RAPORT O ODDZIAŁYWANIU NA ŚRODOWISKO

ANEKS 1

Budowa obwodnicy Brzezin w ciągu drogi krajowej nr 72

Odpowiedź na pismo Regionalnego Dyrektora Ochrony Środowiska w Łodzi dnia 30 lipca 2025 r., znak: WOŚ.4221.107.2024.PMa.5, dotyczące uzgodnienia warunków realizacji przedsięwzięcia pn.: „Budowa obwodnicy Brzezin w ciągu drogi krajowej nr 72”, w poniższym zakresie:

Rys. 1 Położenie projektowanych przejść dla zwierząt na obu inwestycjach

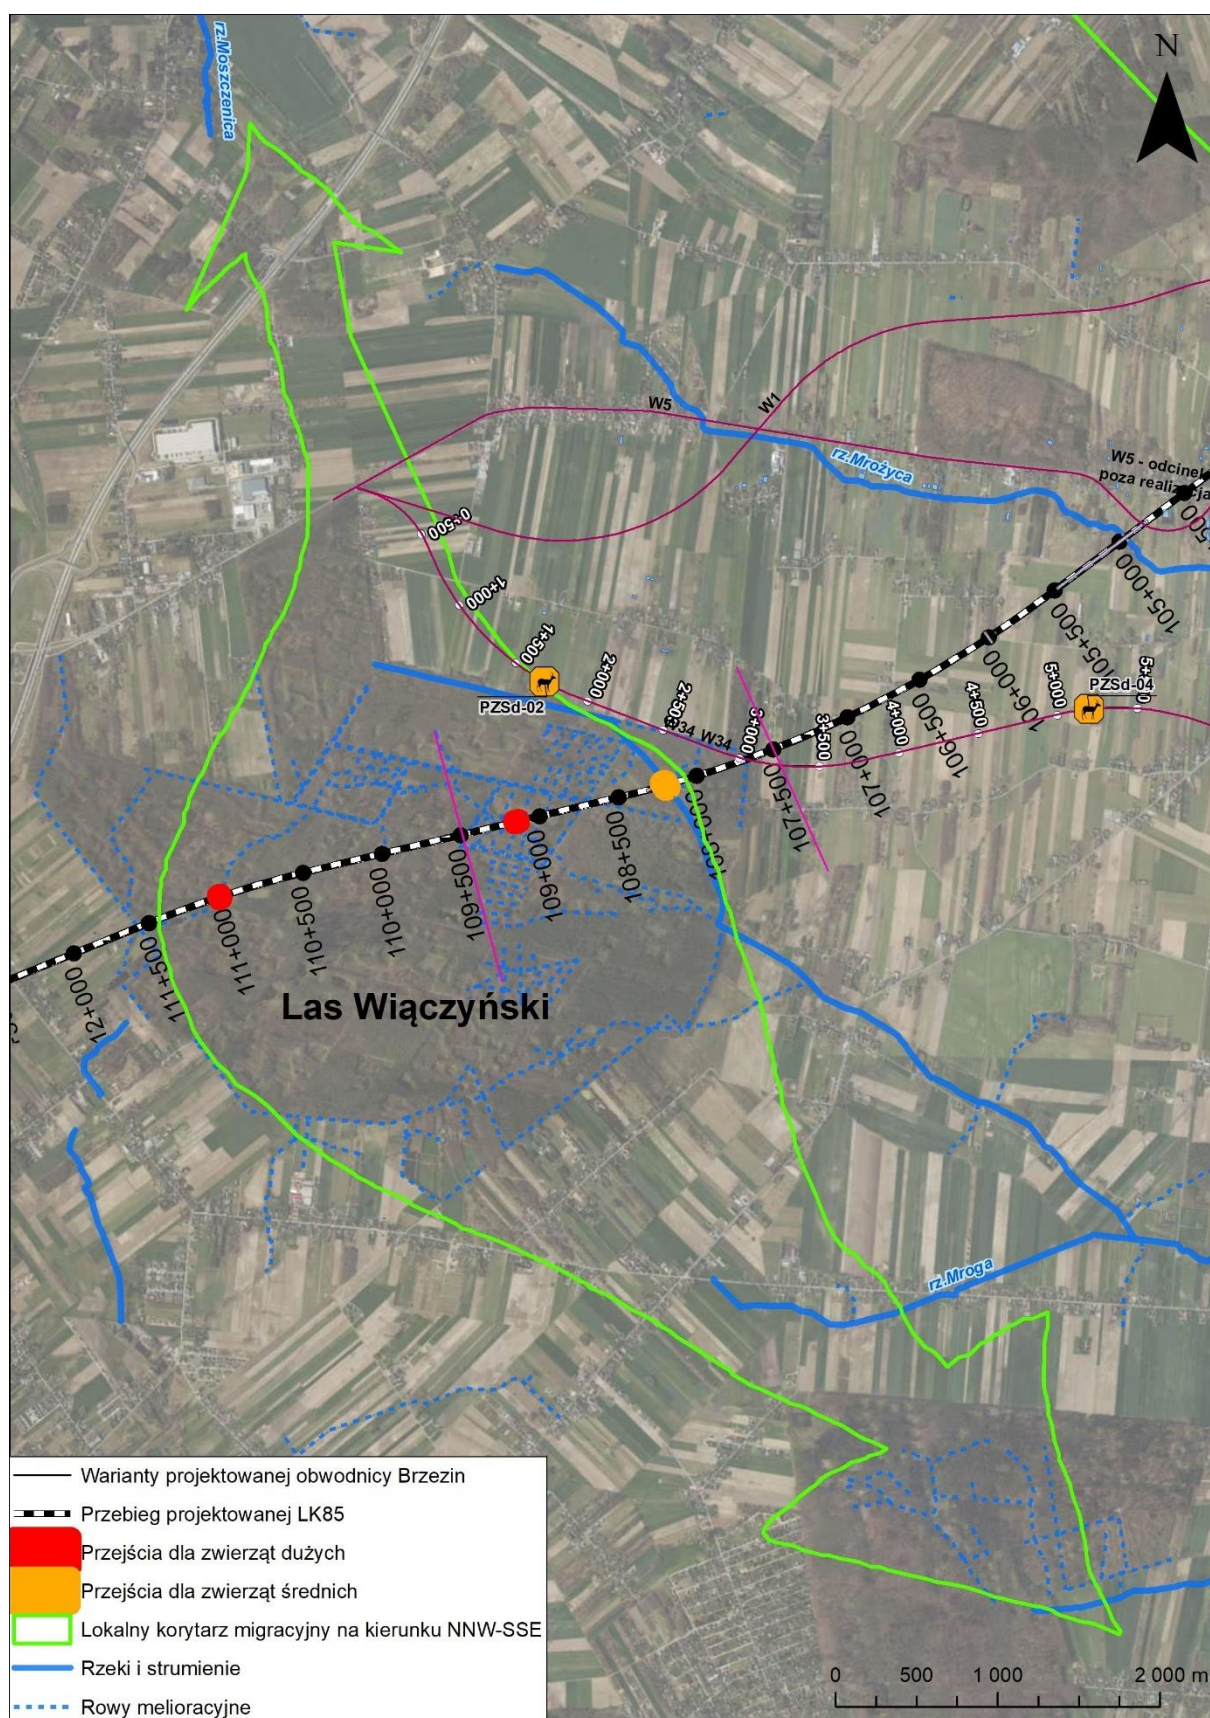
8. Dokonać analizy zgodności lokalizacji zaprojektowanych w ramach przedsięwzięcia urządzeń ochrony środowiska w kilometrażu 1+800 - 3+400 z tymi zaprojektowanymi w ramach przedsięwzięcia pn. „Budowa linii kolejowej nr 85 na odc. Warszawa Zachodnia – CPK – Łódź Niciarniana (bez odcinka w obrębie Węzła kolejowego CPK”, w km 107+500 - 109+500, dla którego została wydana przez Regionalnego Dyrektora Ochrony Środowiska w Łodzi decyzja Nr 2/2024 z 26 stycznia 2024 r. o środowiskowych uwarunkowaniach. Urządzenia ochrony środowiska nie mogą kolidować lub uniemożliwiać ich prawidłowe funkcjonowanie.

Odpowiedź: W lokalizacjach wskazanych w uwadze dla obu inwestycji, jedynymi urządzeniami ochrony środowiska, które mogą na siebie wpływać (kolidować lub wpływać wzajemnie na funkcjonalność) są przejścia dla zwierząt.

Poniżej przeanalizowano ich funkcję utrzymania migracji oraz zidentyfikowane obszary i szlaki migracji zwierząt.

Wskazane w uwadze kilometraże inwestycji wskazują na obszar Lasu Wiączyńskiego, który w ramach opracowania budowy linii kolejowej nr 85 został zidentyfikowany jako lokalny korytarz migracyjny przebiegający na kierunku NNW-SSE, który funkcjonalnie łączy potencjalne ciągi migracyjne korytarza KPnC 21B Dolina Bzury-Pilicy. Na obszarze lasu, na projektowanej linii kolejowej LK85 we wskazanym w uwadze kilometrażu, zostały wyznaczone dwa przejścia dla zwierząt: przejście dla zwierząt średnich w km 108+200 oraz przejście dla zwierząt dużych w km 109+150.

Wspominane przejście dla zwierząt średnich położone na projektowanej LK85 znajduje się w pobliżu Wariantu 3/4 projektowanej obwodnicy Brzezin (ok 300 m w linii prostej od osi). Przejście zlokalizowane jest na cieku przebiegającym w sąsiedztwie projektowanego przejścia dla zwierząt średnich na obwodnicy Brzezin (PZSd-02 w km 1+700, Wariant 3/4). Zatem w tym zakresie istnieje spójność projektowanych urządzeń ochrony środowiska, a przemieszanie się zwierząt średnich na pola i łąki, znajdujące się po drugiej stronie projektowanej obwodnicy Brzezin, nie będzie zakłócone. Prawidłowe funkcjonowanie przejścia dla zwierząt średnich na projektowanej LK 85 będzie zachowane.

W odniesieniu do projektowanego przejścia dla zwierząt dużych na projektowanej LK85 - jego funkcjonalność również zostanie zachowana. Projektowana obwodnica Brzezin pozostaje bez wpływu na migrację odbywającą się tym przejściem. Znajduje się ono w środku Lasu Wiączyńskiego ok 850 m od osi najbliższego wariantu tj. Wariantu 3/4. Zwierzęta średnie przemieszczające się tym przejściem mają możliwość dalszej migracji na pola i łąki, znajdujące się po drugiej stronie obwodnicy Brzezin, przejściem PZSd-02, o którym mowa powyżej. Natomiast zwierzęta, w szczególności zwierzęta duże, które będą migrowały Lasem Wiączyńskim, który stanowi ww. korytarz migracji i jest ukierunkowany NNW-SSE, nie napotkają przeszkody w postaci obwodnicy Brzezin, ponieważ najbliższy wariat 3/4 biegnie skrajem Lasu Wiączyńskiego nie ingerując w niego.

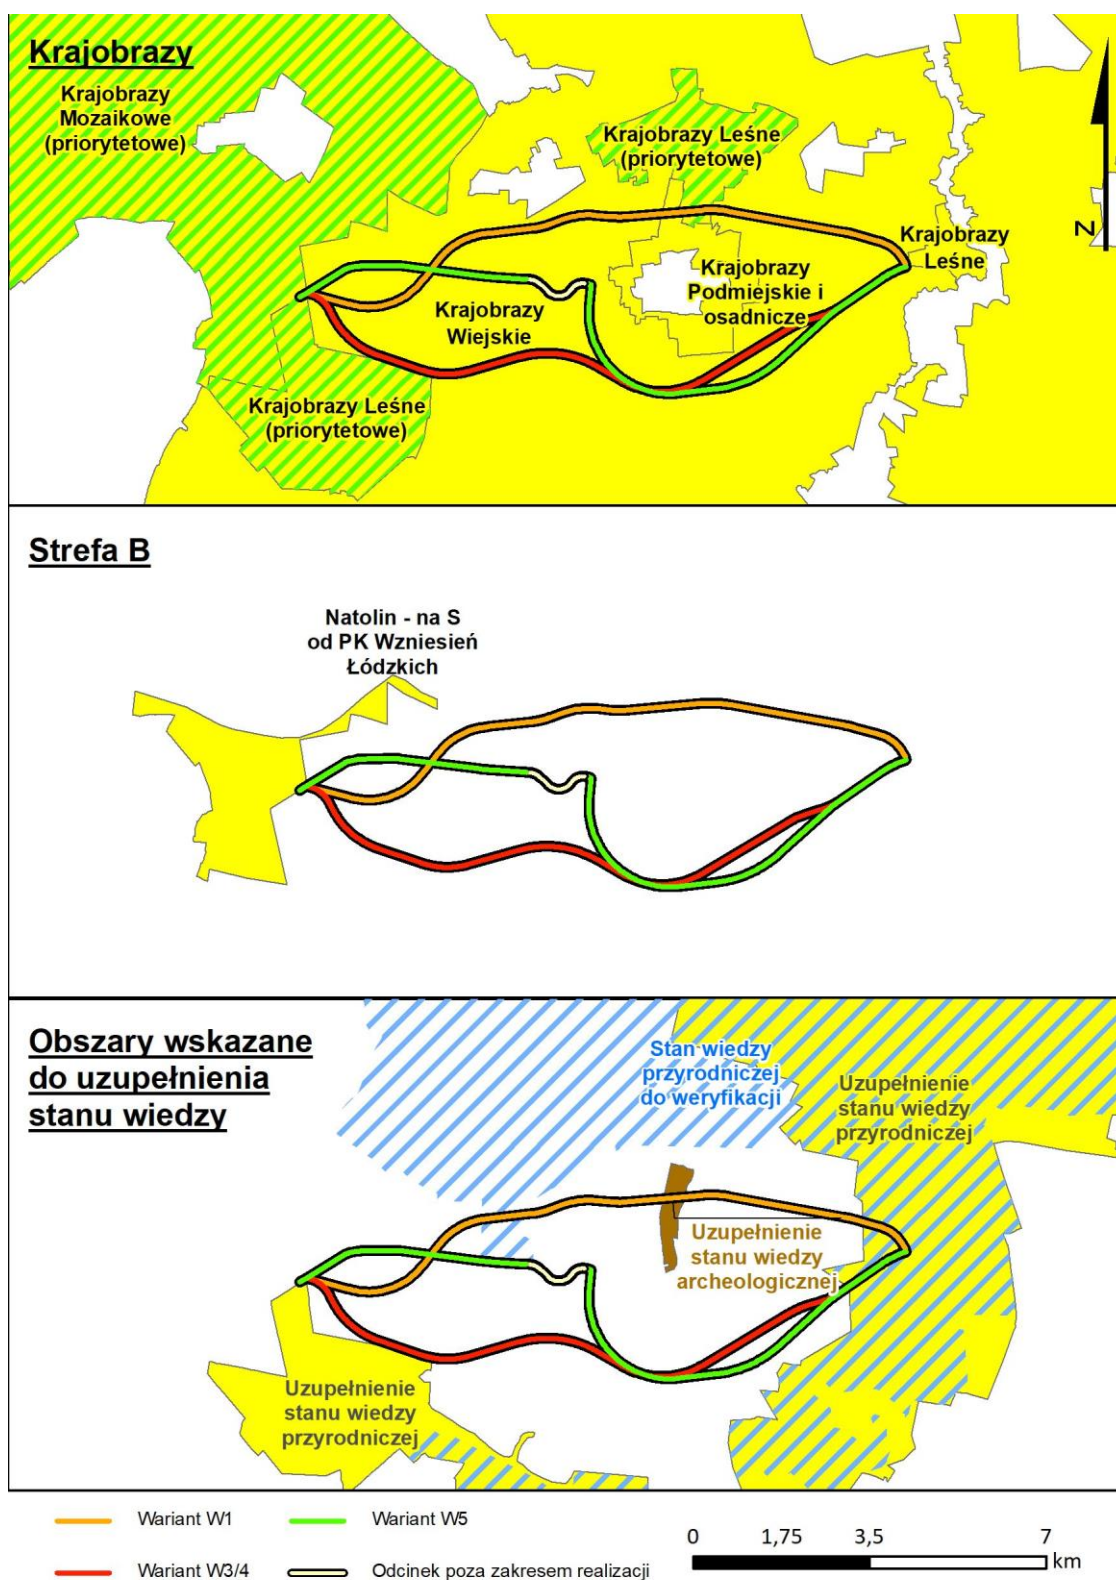
9. Dokonać analizy zgodności lokalizacji zaprojektowanych w ramach przedsięwzięcia urządzeń ochrony środowiska w kilometrażu 1+800 - 3+400 z planowanymi w ramach przedsięwzięcia pn. „Budowa linii kolejowej nr 85 na odc. Warszawa Zachodnia – CPK – Łódź Niciarniana (bez odcinka w obrębie Węzła kolejowego CPK)”, w km 107+500 - 109+500, dla którego została wydana przez Regionalnego Dyrektora Ochrony Środowiska w Łodzi decyzja Nr 2/2024 z 26 stycznia 2024 r. o środowiskowych uwarunkowaniach nasadzeniami kompensacyjnymi.

Odpowiedź: W celu zminimalizowania niekorzystnych oddziaływań w rejonie projektowanej obwodnicy planuje się nasadzenia drzew i krzewów. Wyliczenia rekompensaty za wycinkę drzew i krzewów przedstawiono w odpowiedzi na pkt. 5 niniejszego wezwania. Na obecnym etapie nie są znane szczegółowe rozwiązania. Szczegółowy projekt nasadzeń przedstawiony zostanie na etapie projektu budowlanego i zostanie on sporządzony w zgodności z zaprojektowanymi nasadzeniami w ramach przedsięwzięcia pn. „Budowa linii kolejowej nr 85 na odc. Warszawa Zachodnia – CPK – Łódź Niciarniana (bez odcinka w obrębie Węzła kolejowego CPK)” w km 107+500 - 109+500.

Dla analizowanej inwestycji przy modelowaniu hałasu uwzględniono model i ekrany z projektu CPK.

Ponadto zgodnie z odpowiedzią na uwagę nr 9 powyżej: „W lokalizacjach wskazanych w uwadze dla obu inwestycji, jedynymi urządzeniami ochrony środowiska, które mogą na siebie wpływać (kolidować lub wpływać wzajemnie na funkcjonalność) są przejścia dla zwierząt”. Sytuacja ta została przeanalizowana powyżej.

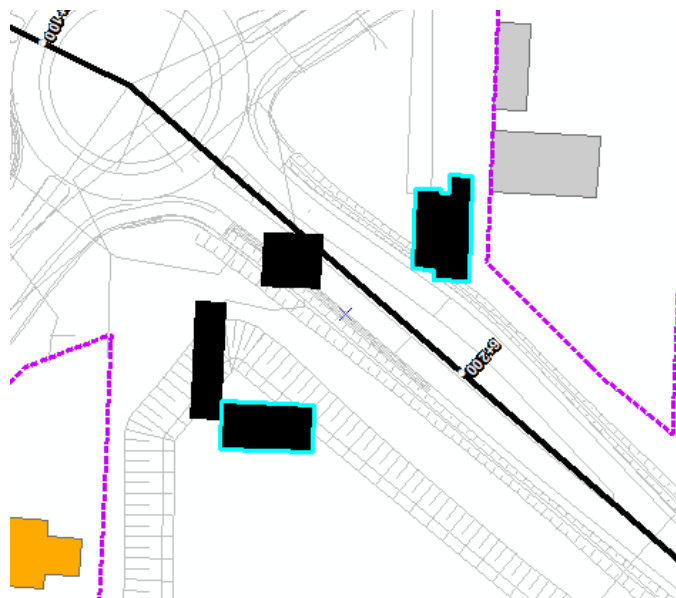
- w wariantach 1 w km ok. 9+150 znajduje się budynek nie zaznaczony do wyburzenia, a kolidujący z drogą (działka nr ewid. 703/10 obręb 4 Brzeziny, budynek widoczny na ogólnodostępnych mapach satelitarnych np. geoportal).

Odpowiedź: Skorygowano listę wyburzeń zgodnie z aktualnym, na chwilę obecną, zagospodarowaniem i sytuacją terenową. Dodano nowopowstały w międzyczasie budynek na zaktualizowanych załącznikach akustycznych.
